Modulo per la presentazione delle osservazioni per i piani/programmi/progetti sottoposti a procedimenti di valutazione ambientale di competenza statale

ID: Codice procedura (ID_VIP/ID_MATTM):10844

Impianto per la produzione di energia elettrica da fonte eolica, costituito da 6 aerogeneratori della potenza complessiva di 37,2 MW, un sistema di accumulo da 25 MW e relative opere connesse in località "Rempillo" nel comune di Pitigliano (GR).

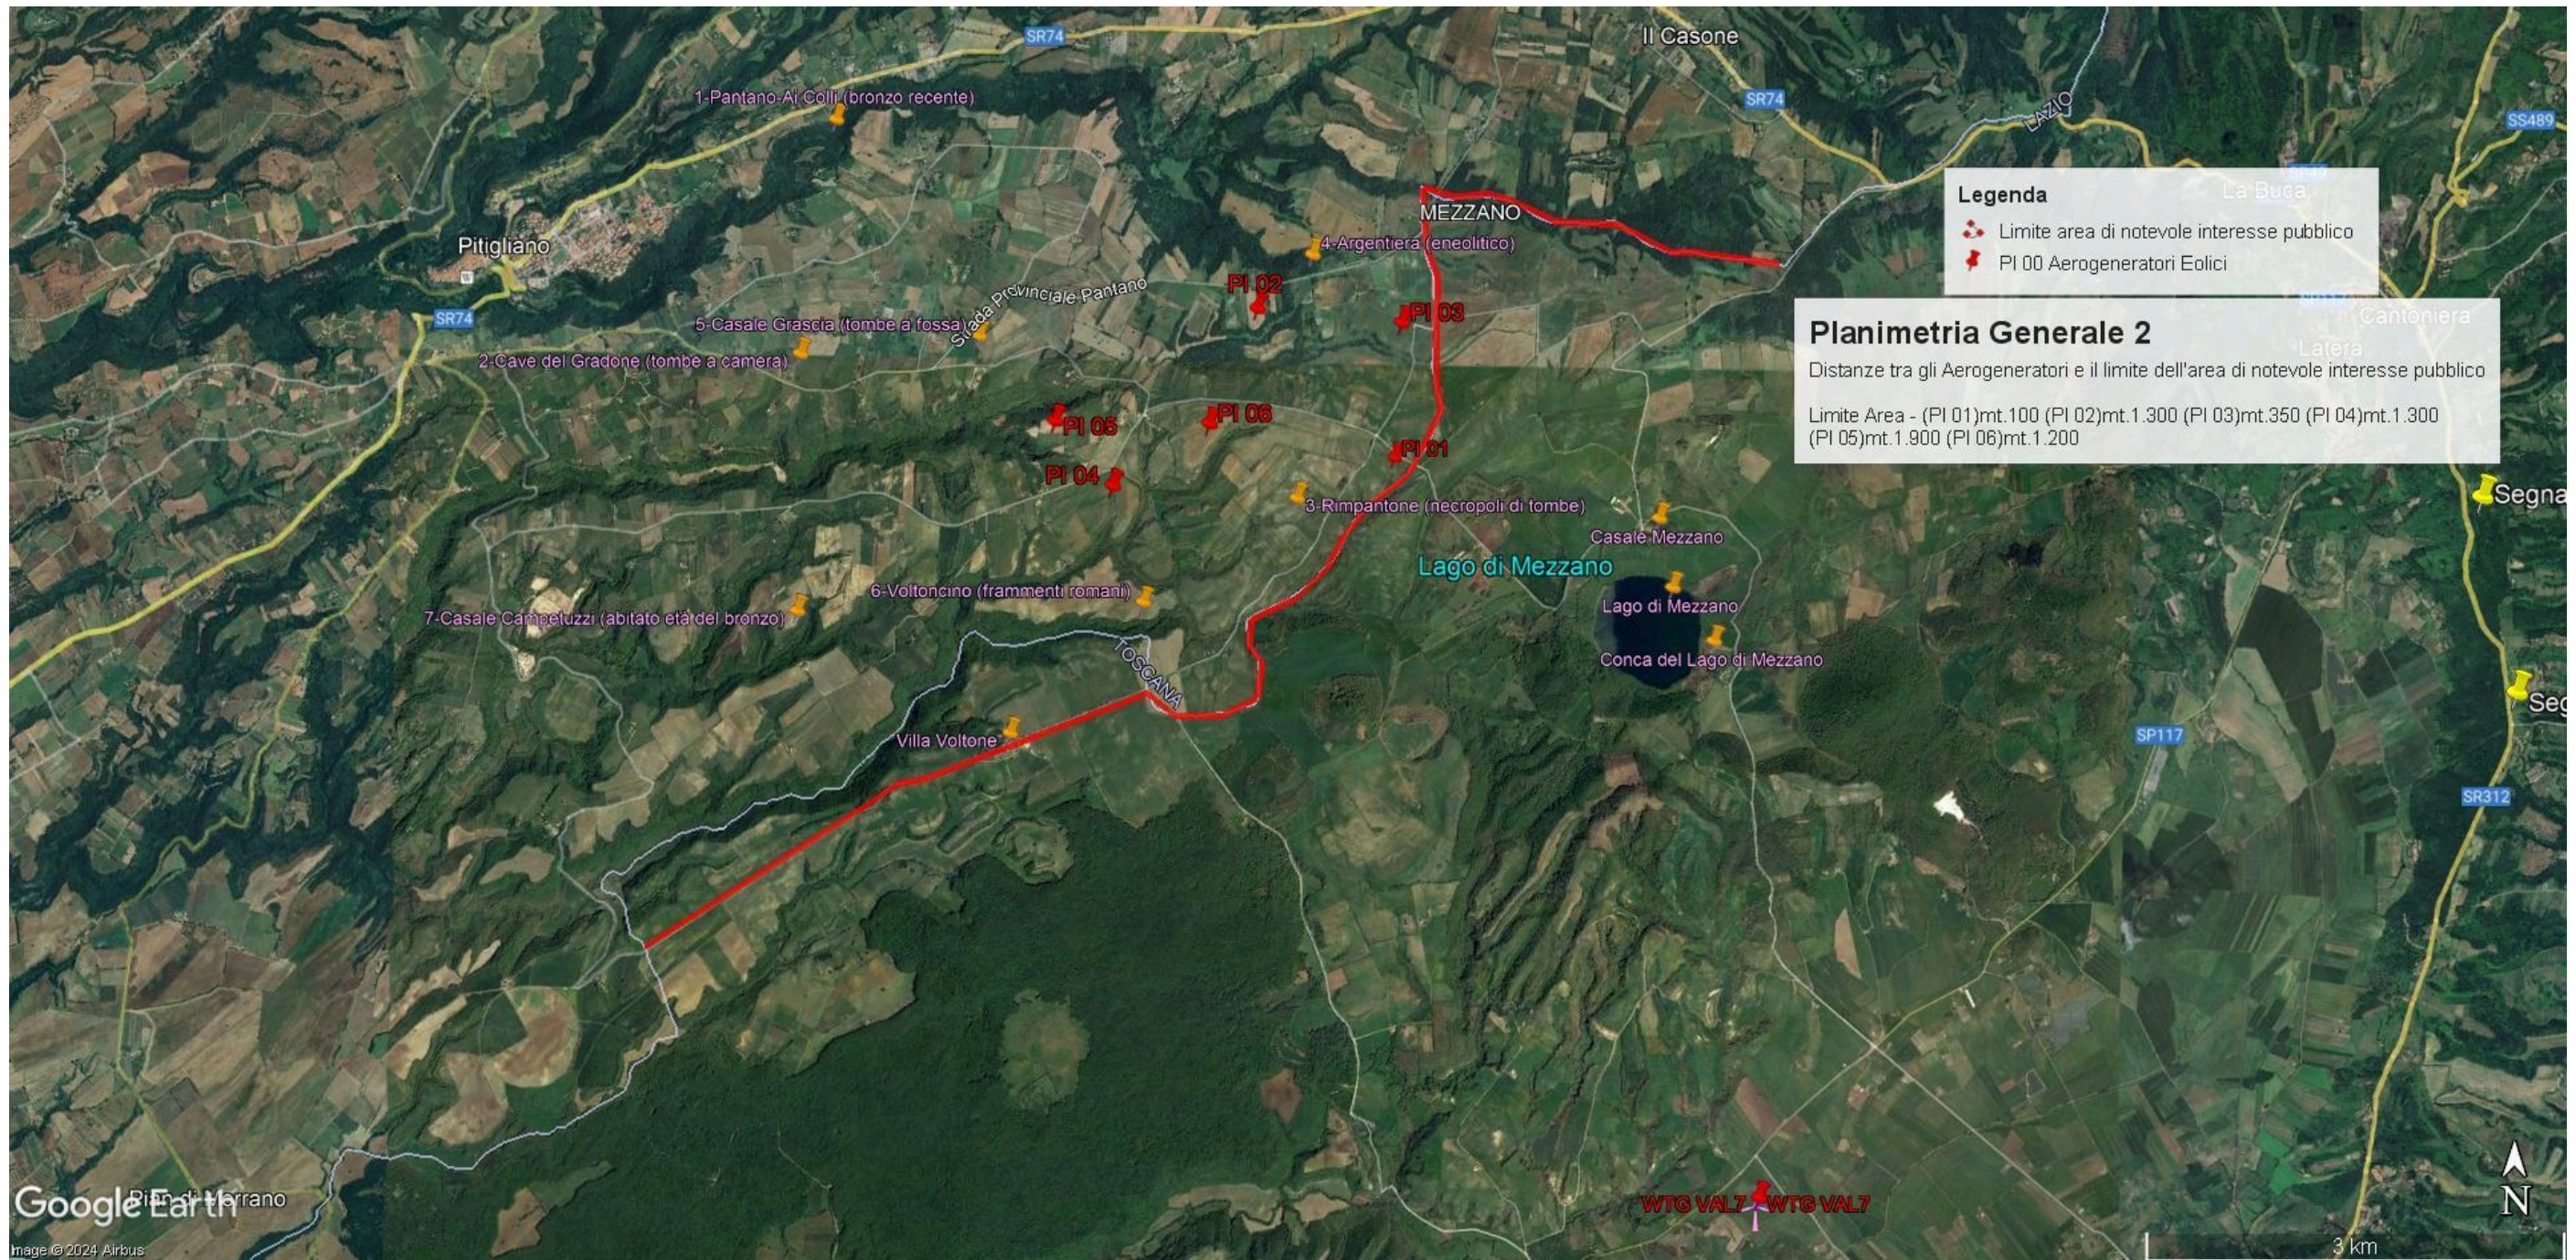
Alla luce del combinato disposto dal "vincolo sul patrimonio paesaggistico (artt. 136 e ss. e 142 del decreto legislativo n. 42/2004 e ss.mm.ii.) e sui beni culturali" (artt. 10 e ss. del decreto legislativo n. 42/2004 e ss.mm.ii.) e dal comma 8 lettera c-quarter del D.Lgs 191/2021 e ss.mm.ii si evince che, ad oggi, le aree in cui sono previsti gli insediamenti dei sei aerogeneratori dell'impianto eolico denominato "Rempillo" non sono idonee perché ricadono tutte all'interno della fascia di rispetto dei **beni paesaggistici di notevole interesse pubblico denominati "Conca del Lago di Mezzano e territorio circostante" (D.M. 22.05.1976)** comprendente anche il **vincolo "Selva del Lamone" (D.M. 22.05.1984)** tutelati **dall'art. 136 del Codice del Beni Culturali e del Paesaggio** e in particolare un aerogeneratori (P01) è a 100 metri dal primo vincolo citato e gli altri cinque compresi in una distanza massima tra 1 km e 2 km (vedi immagine n. 1 dell'ALLEGATO). Nella fascia di rispetto dei 3 km anche la porzione di vincolo rappresentato dalla Selva del Lamone che gode di altre importanti tutele in quanto Riserva Naturale regionale (L. 394/91 e L.R. 29/97), Zona di Protezione speciale (ZPS) insieme ai Monti di Castro collegati tra loro da una Zona di Conservazione Speciale (ZSC), il sistema fluviale Fiume Fiora-Olpeta. La Selva del Lamone oltre il vincolo paesaggistico di notevole interesse pubblico che la rende area non idonea all'installazione degli impianti FER anche nelle sue fasce di rispetto dei 3 km, gode di un'altra tutela che ne rivela l'importanza di area di importanza internazionale per l'avifauna IBA (012) che viene collegata all'altra IBA (099) Lago di Bolsena attraverso la ZPS Caldera di Latera e la ZSC Lago di Mezzano che insieme sono compresi nel vincolo paesaggistico "Conca Lago di Mezzano..." e verranno uniti dal nuovo vincolo paesaggistico "*Ambito paesaggistico, geologico e geomorfologico dell'orlo della caldera di Latera e delle sue pendici interessate dai centri eruttivi periferici*" (si veda a riguardo la proposta pubblicata sul sito del MIC in data 09/08/2023 e

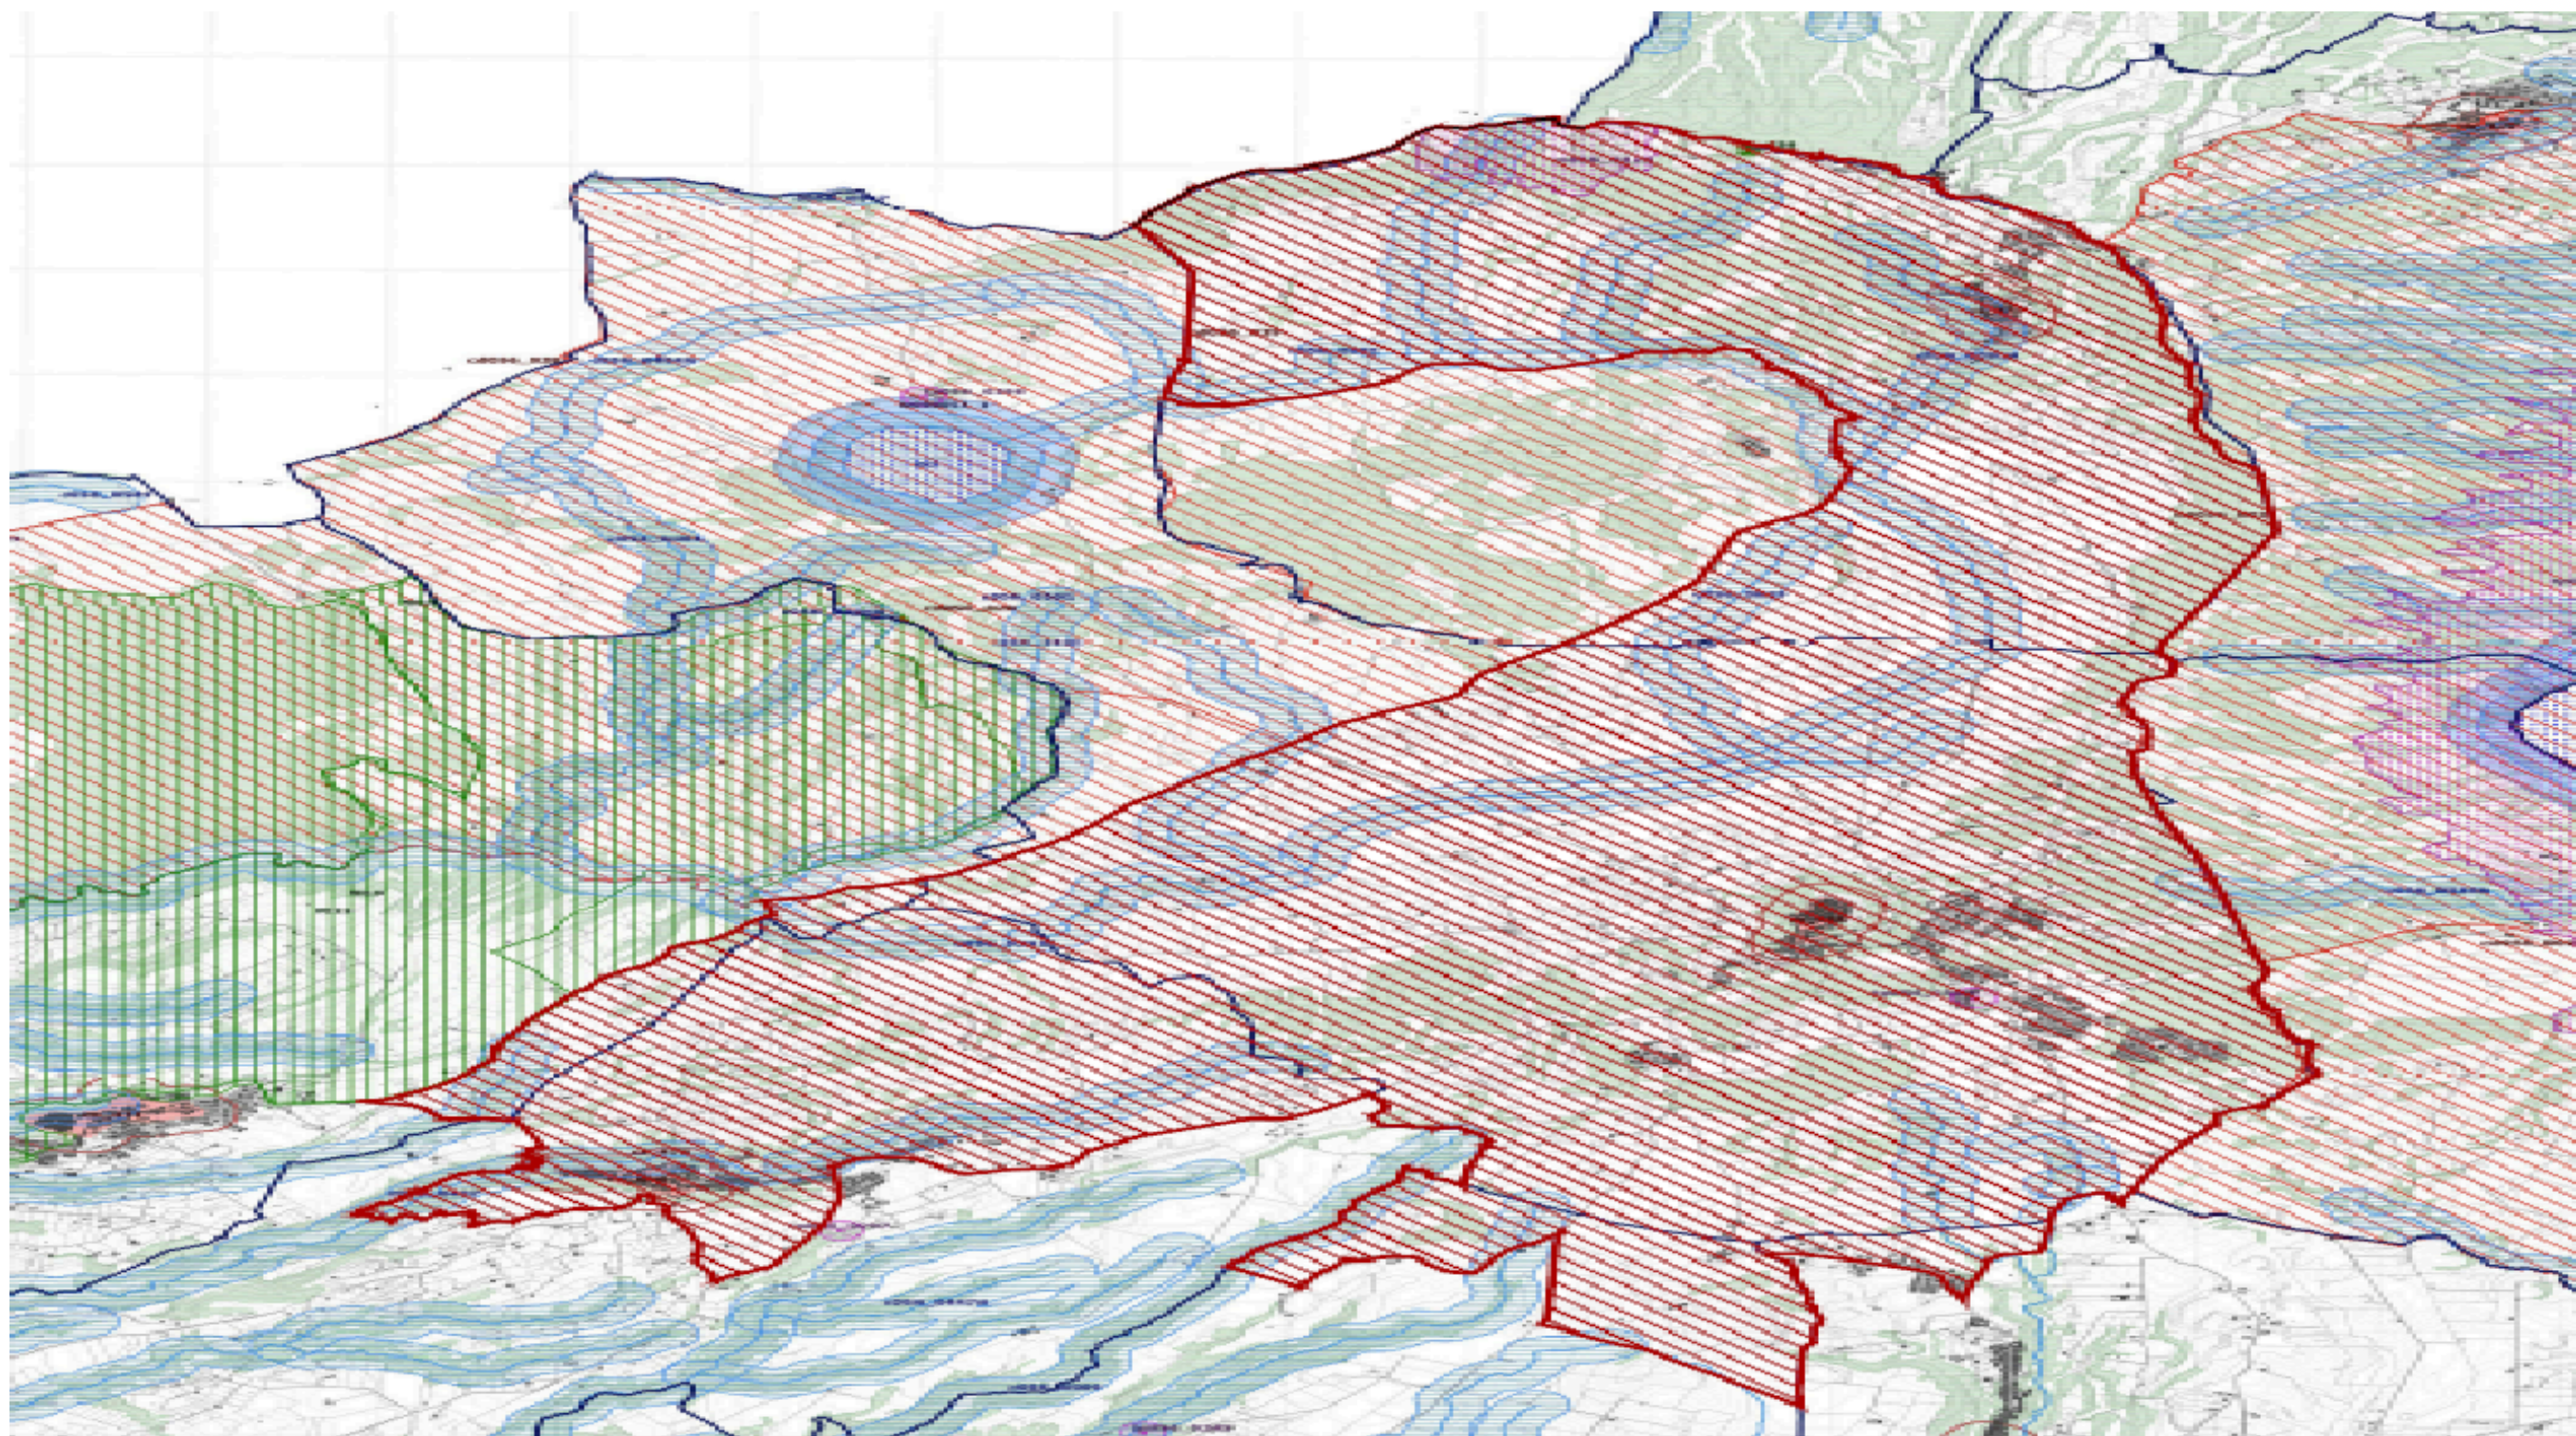
l'immagine n. 2 dell' ALLEGATO) all'area di notevole interesse pubblico "Conca del lago di

Bolsena” (D.M. 24.10.1960). Praticamente una vasta zona che per interesse paesaggistico e naturalistico oltre che storico, archeologico e identitario rappresenta un unicum nel panorama nazionale.

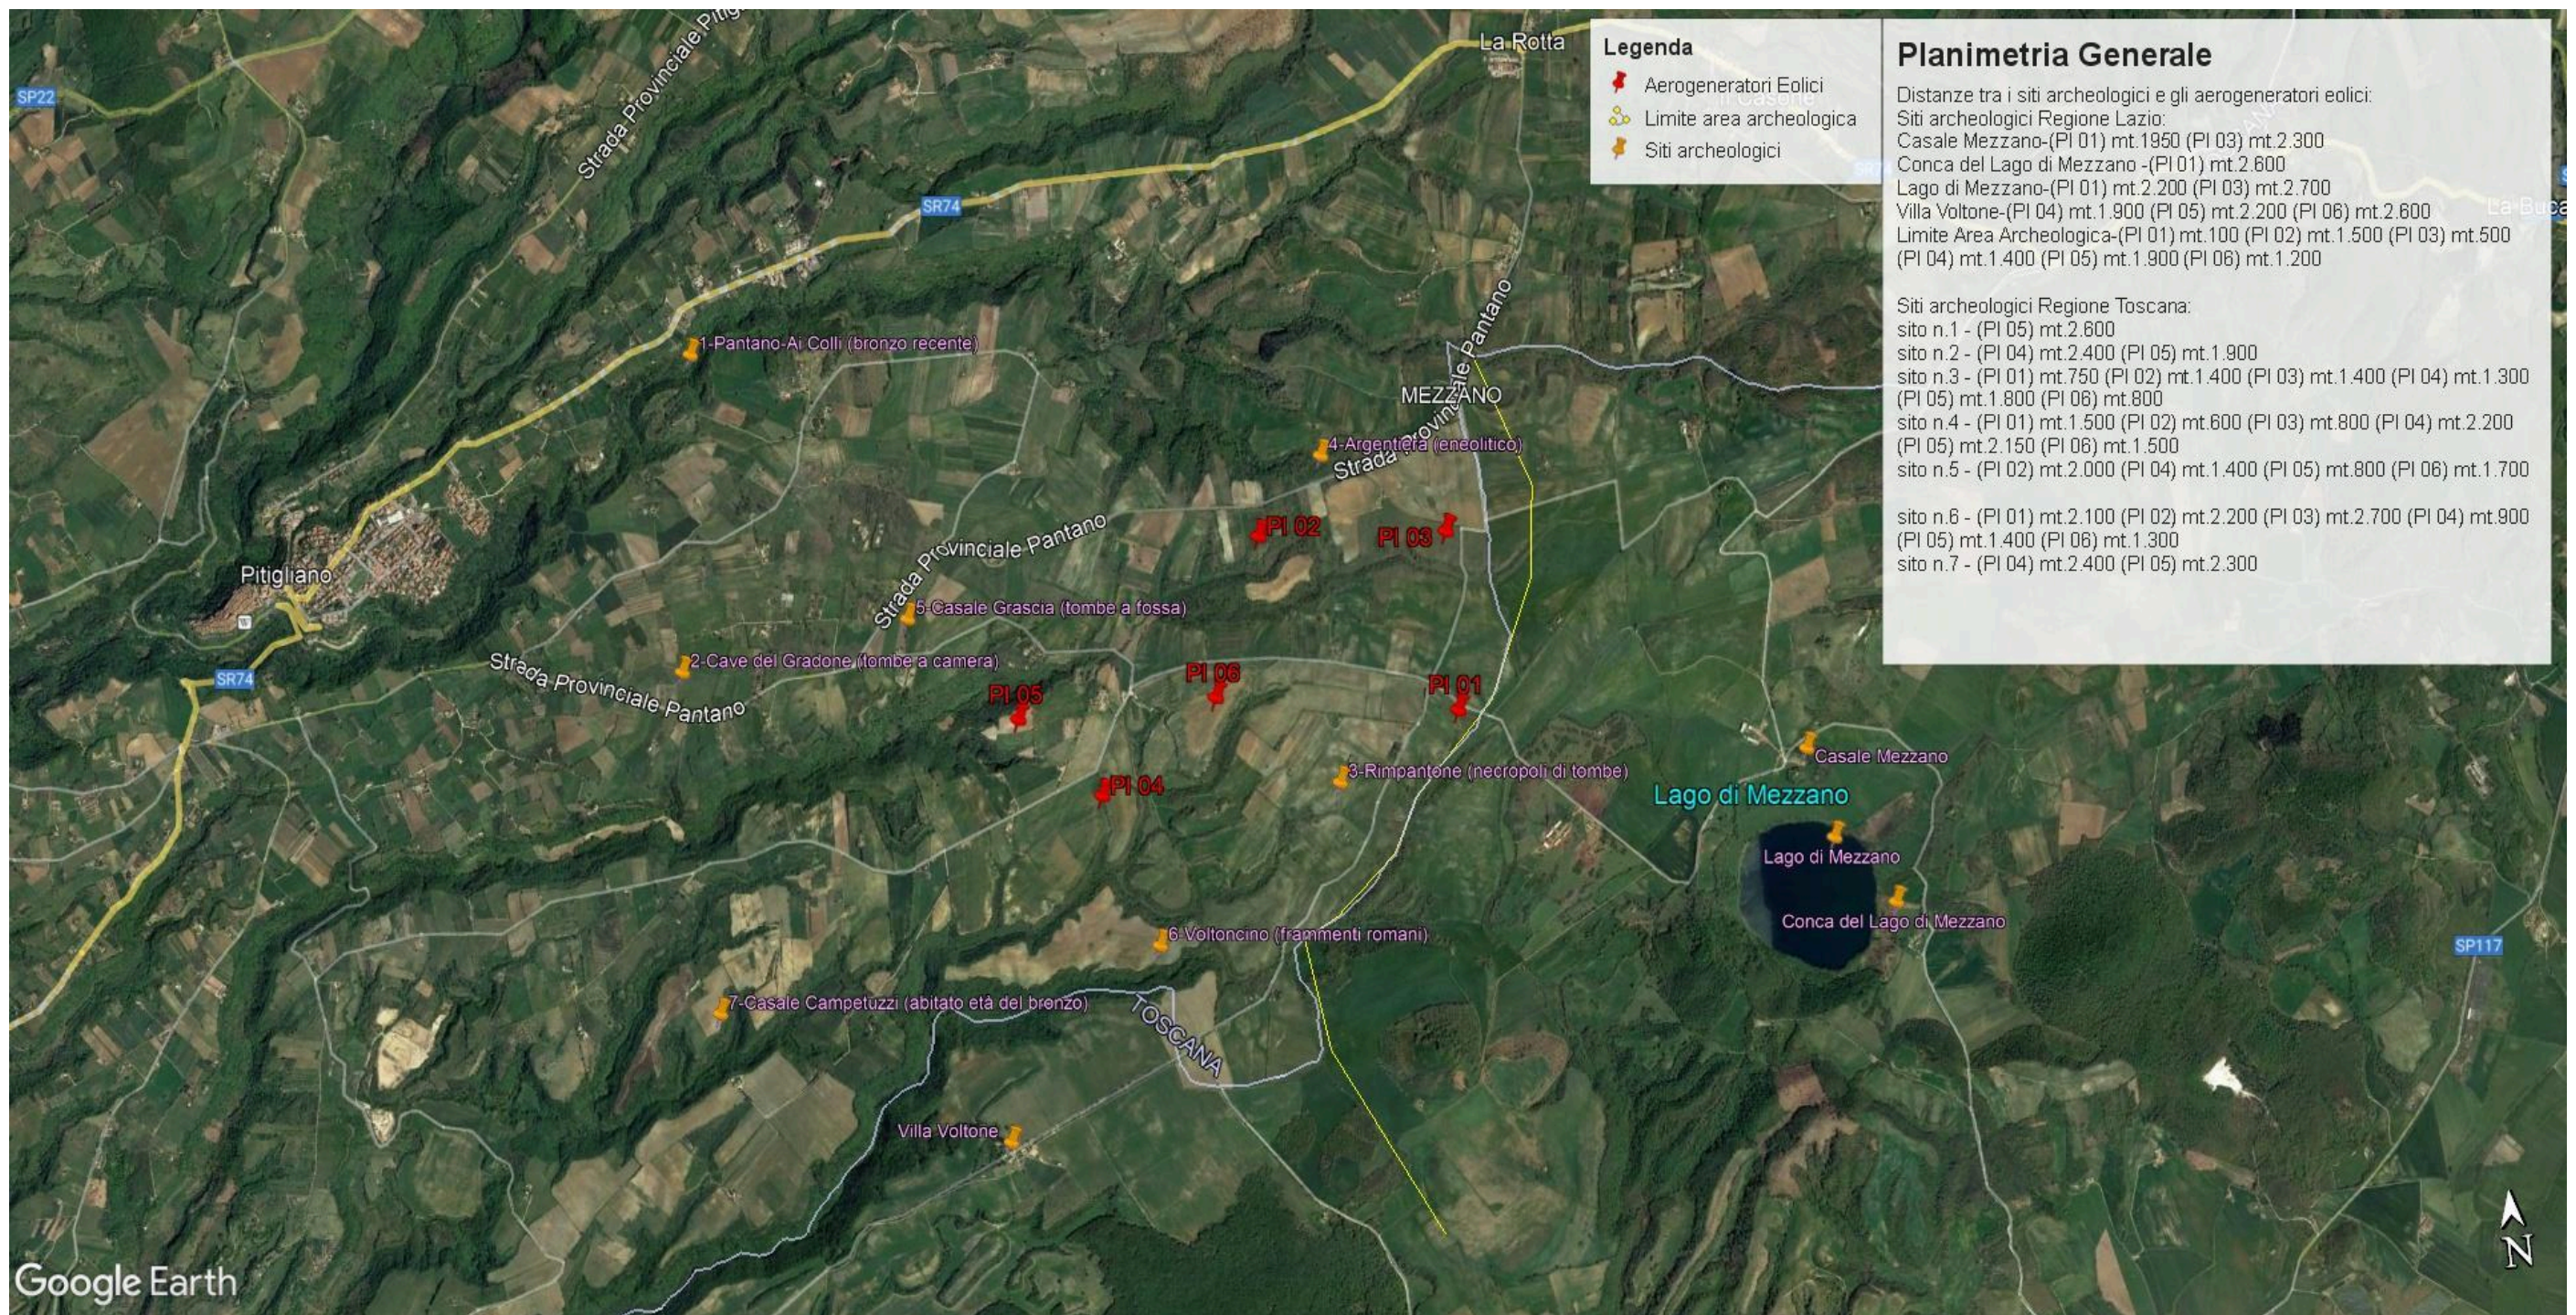
Inoltre, la zona in cui insisterebbe l’impianto eolico industriale Rempillo è compresa nelle fasce di rispetto di 3 km di diversi beni archeologici tutelati dalla parte II del Codice dei Beni Culturali (vedi Allegato, immagine n. 3). Inoltre le pale P04 e P05 ricadono all’interno di un’area archeologica che la Proponente vorrebbe cancellare per il semplice fatto che non è riportata nel documento regionale ma nel documento provinciale come meglio dettagliato nell’Osservazione n. 5. Alla luce di quanto documentato appare chiaro quindi che la collocazione dell’impianto non ha tenuto conto alcuno dei vincoli dell’area nella quale è stato progettato e l’inserimento dell’impianto eolico nel paesaggio e sul territorio non è corretto (Allegato IV delle Linee guida nazionali di cui al D.M dello Sviluppo economico del 10.09.2010).

In sintesi, visti l’art. 20 comma 8 lettera c) quater del D.Lgs n 199/2021 e le Linee guida nazionali appena citate, considerato l’enorme impatto dell’impianto eolico industriale denominato “Rempillo” sulla zona paesaggistica di notevole interesse pubblico ben individuata nelle immagini n.1 e n. 2 e sui Beni Culturali evidenziati nell’ immagine n. 3 dell’Allegato alle presenti Osservazioni, per la collocazione delle pale P04 e P05 direttamente all’interno del perimetro di un’area archeologica e per gli impatti anche sull’area intermedia e vasta dei pregiati territori laziali della Tuscia settentrionale e in particolare di quelli del pitiglianese ricco di emergenze agricole, naturalistiche, storiche e archeologiche del periodo etrusco ma non solo, si chiede che venga negata l’autorizzazione all’ insediamento dell’impianto eolico denominato “Rempillo”.
